Öffentliche Sitzung des Gemeinderates vom 22.06.2023

1. **Bebauungsplan "Nördlich der Valleystraße"**

1.1 **Beteiligung der Öffentlichkeit nach § 13b i. V. m. 13a Abs. 2 Nr. 1 i. V. m. §13 Abs. 2 Nr. 2 i. V. m. § 3 Abs. 2 BauGB**

1.2 Beteiligung der Behörden und sonstigen Träger öffentlicher Belange gemäß § 13b i. V. m. §13a Abs. 2 Nr. 1 i. V. m. § 13 Abs. 2 Nr. 3 i. V. m. § 4 Abs. 2 BauGB

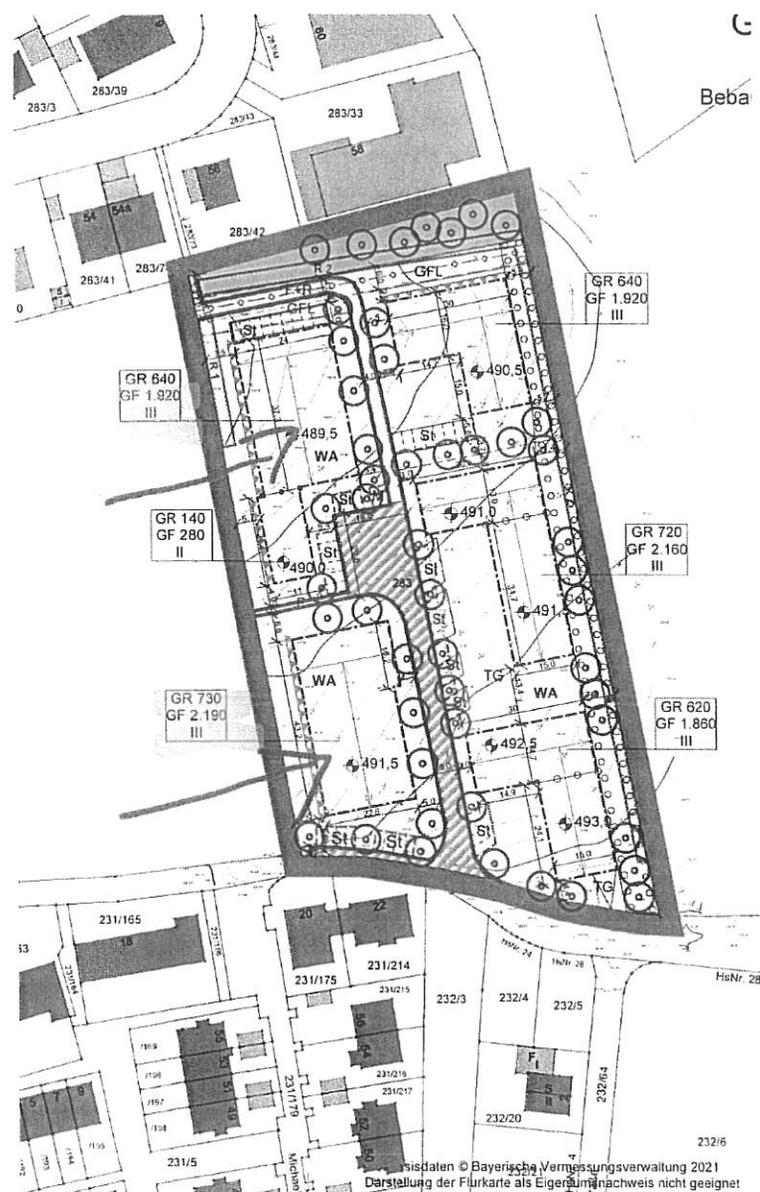
„bei Betrachtung des Entwurfs des Bebauungsplans „Nördlich der Valleystraße“ fällt auf, dass die geplanten Gebäude im westlichen Teil des geplanten Gebietes nicht mit den bestehenden Bebauungsplänen der angrenzenden Gebiete harmonisieren.

Für die geplanten Gebäude im westlichen Teil (siehe markiertes Bild mit roten Pfeilen anbei) sollen 3 Vollgeschosse bei einer maximalen Wandhöhe von 9 Metern erlaubt werden. Dies steht im Widerspruch zu den direkt angrenzenden Gebieten im Norden (Gewerbe-Mischgebiet) und im Süden (Wohngebiet), wo lediglich 2 Vollgeschosse und eine maximale Wandhöhe von 7 Metern erlaubt sind.

Für ein einheitliches Gemeindebild im Ganzen und einen harmonischen Übergang zum direkt angrenzenden Abenteuerspielplatz im speziellen, sollten die bestehenden Grenzwerte auch auf den neuen Bebauungsplan übertragen werden, um städtische Kontraste zu vermeiden und den bei allen Einwohner hoch geschätzten ländlichen Charakter zu bewahren.“

Das Plankonzept sieht eine den Zielen der Landes- und Regionalplanung (Verweis auf die Stellungnahme der Regierung von Oberbayern, siehe TOP 1.2.7) verdichtete Bebauung vor. Den gleichen Ansatz verfolgte bereits die 2. Änderung des Bebauungsplans Schrammerweg (südlich des Plangebietes). Hier sind zum Zwecke des dringend nötigen Geschosswohnungsbaus ebenfalls Wandhöhen von 9 m und Firsthöhen von 10,5 m festgesetzt. Im Norden sind auf den gewerblich genutzten Grundstücken mit zulässigen 10 m Firsthöhen ähnliche Gebäudehöhen vorhanden. Bei den geplanten Nutzungen handelt es sich um Geschosswohnungsbau und soziale Einrichtungen, die beide städtebaulich nicht mit den kleinteiligen Doppelhäusern vergleichbar sind.

Der Gemeinderat nimmt die Stellungnahme zur Kenntnis und macht sich die Abwägung zu Eigen. Eine Änderung der Planung ist nicht erforderlich.

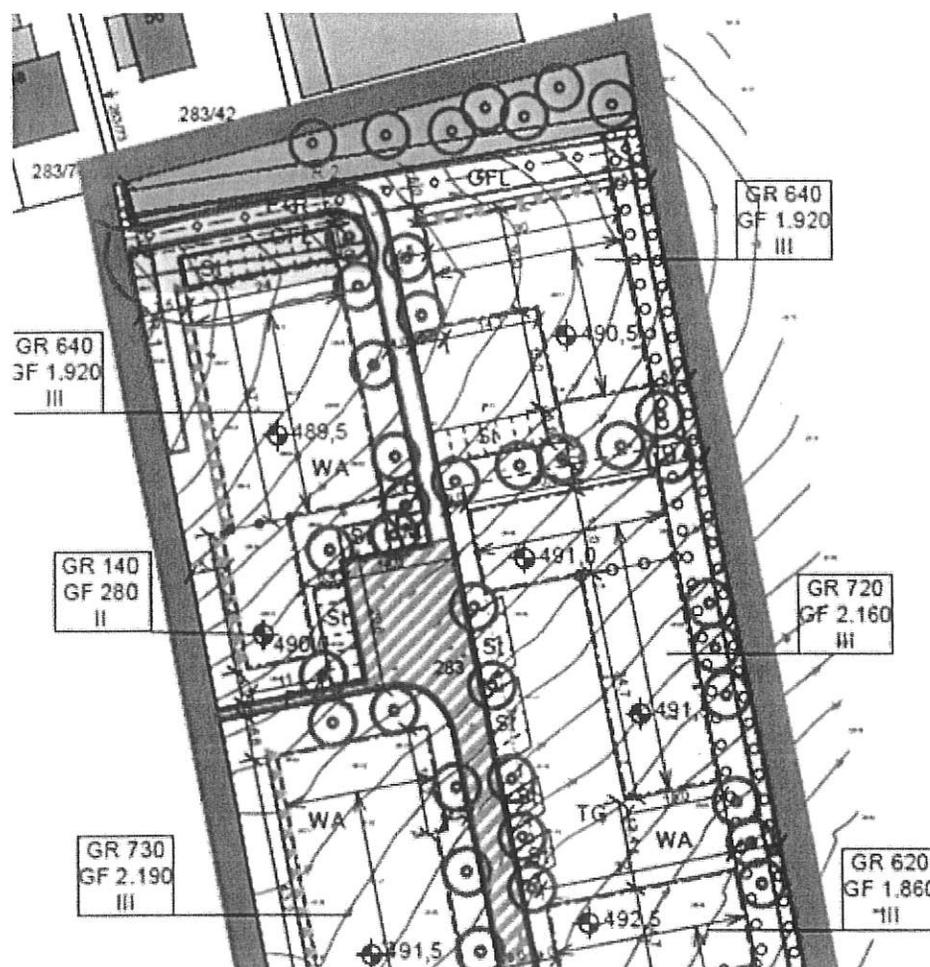
„Für den Bereich des JUZ werden gemäß 5.4 insgesamt 18 Stellplätze eingeplant. Aus der beiliegenden Skizze erklärt sich für uns nicht, wo nebst dem rot markierten Bereich – nach hiesigem Verständnis 8 Stellplätze – weitere 10 Plätze vorhanden sein sollen. Auch wenn angenommen wird, dass Jugendliche i.d.R. nicht mit dem Pkw zum JUZ fahren, wird hiesigerseits in den Raum gestellt, dass sehr wohl Kfz-Verkehr und etwaige Begegnungen zu erwarten sind, durch

Die Schaffung von 8 Stellplätzen für die KiTA wird hiesigerseits als unterdimensioniert erachtet. Infolge von angeplanten 8 – 9 Gruppen und somit 135 – 160 Kindern ist eher davon auszugehen, dass die eingeplanten Stellflächen bereits durch das Personal vollends in Beschlag genommen werden und dennoch nicht

ausreichend sind. Infolge stehen zu den Stoßzeiten während des Bring- und Holverkehrs bei weitem keine ausreichenden Stellflächen zur Verfügung. Bei der geplanten Stichstraße mit einer Breite von 6 m, davon 4,75 m Fahrbahnfläche sowie 1,25 Grünstreifen steht zu befürchten, dass zu den Stoßzeiten lebhafter Begegnungsverkehr im Bereich der Stichstraße stattfinden wird.

Infolge der Breite von 4,75 m für den zu erwartenden Zweirichtungsverkehr wird befürchtet, dass der Grünstreifen regelmäßig als Ausweichfläche für den Kfz-Verkehr genutzt oder Fußgänger sowie Radfahrer auf den Grünstreifen gedrängt werden. Infolge steht erfahrungsgemäß zu erwarten, dass bei Inbetriebnahme der Einrichtung innerhalb kürzester Zeit Beschwerden eingehen und sich Forderungen zur Verkehrsberuhigung ergeben werden. Wünschenswert wäre ein Bring-/Holbereich, welcher in der Ausgestaltung geeignet ist, zu Stoßzeiten dem erhöhten Verkehrsaufkommen gerecht zu werden.

Dass in diesem Zusammenhang 18 Stellplätze für das JUZ zu Abendzeiten vorgesehen sind, erscheint in diesem Zusammenhang überdimensioniert. Günstiger wäre es aus hiesiger Sicht, die Stellplätze JUZ nach Möglichkeit in direkte Nähe zur KiTA zu planen. Hierdurch könnte sowohl zu den Stoßzeiten frühs wie mittags/nachmittags genügend Parkraum für den Bring-/Holverkehr geschaffen und selbiger Platz abends für das JUZ genutzt werden. Infolge wäre auch ein Befahren des 4 m breiten F+R-Weges nicht erforderlich, wodurch auch ein Konflikt zwischen motorisierten und nicht motorisierten Verkehr vermieden werden kann.

Es sind 18 Stellplätze auf dem Baugrundstück des JUZ eingetragen (9 im Norden = Fuhrpark, 9 am Wendehammer = Besucher). Des Weiteren ist innerhalb des JUZ-Bauraums die Unterbringung von Stellplätzen, Garagen oder Carports möglich, soweit die aktuelle Situation des JUZ (v.a. der Fuhrpark) diesen Bedarf hat. Der F + R nach Norden wird nur für Berechtigte befahrbar sein, nicht für den allgemeinen Besucherverkehr. Die dortigen Stellplätze werden optisch als zum JUZ Fuhrpark gehörend gestaltet (z.B. beschriftet), während die am Wendehammer öffentlichen Charakter haben. Dass die Bediensteten des Seniorenwohnens die Parkplätze des JUZ nutzen, ist nicht anzunehmen, da diese direkt vor der eigenen Tür über ausreichend Stellplätze verfügen (kurze Wege). Zudem dürften die Stellplätze nördlich des JUZ gerade außerhalb der JUZ-Betriebszeiten von den Fahrzeugen des JUZ-Fuhrparks belegt sein.

Die Stellplatzplanung hält sich an die Vorgaben der Haimhauser Stellplatzsatzung. Ziel ist es langfristig beim MIV ein Umdenken und nachhaltiges Handeln der Eltern zu erreichen. Im Jahr 2023 steht die Gemeinde am Beginn dieses Prozesses. Die auf

die Zukunft ausgelegte Planung will vermeiden, dass künftig nicht genutzte/ benötigte Flächen unnötig versiegelt werden. An der bisherigen Planung wird deshalb festgehalten. Dennoch erkennt die Gemeinde die Bedenken der PI Dachau, dass zum gegenwärtigen Zeitpunkt 8 Stellplätze für einen 9gruppigen Kindergarten nicht den Anforderungen der Realität entsprechen. Um den momentan noch hohen Pkw-Parkdruck zu begegnen, sind in der unmittelbaren Nachbarschaft zahlreiche für den Hol- und Bringverkehr geeignete Stellplätze vorhanden: Direkt an der Valleystraße südlich des Abenteuerspielplatzes (außerhalb des Geltungsbereichs) sowie am Wendehammer (die Stellplätze des JUZ dürften insbesondere in den Morgenstunden frei sein). Gerade die Mehrfachnutzung der JUZ- und Kinderhaus-Stellplätze ist angestrebt, um insgesamt unnötige Versiegelung zu vermeiden. Die Gefahr des Überfahrens des Grünstreifens und des ungeordneten Parksuchverkehrs kann damit ausgeschlossen werden.

Die Stellungnahme der PI Dachau wird zur Kenntnis genommen. Der Gemeinderat macht sich die Abwägung zu Eigen. Eine Änderung der Planung ist nicht veranlasst.
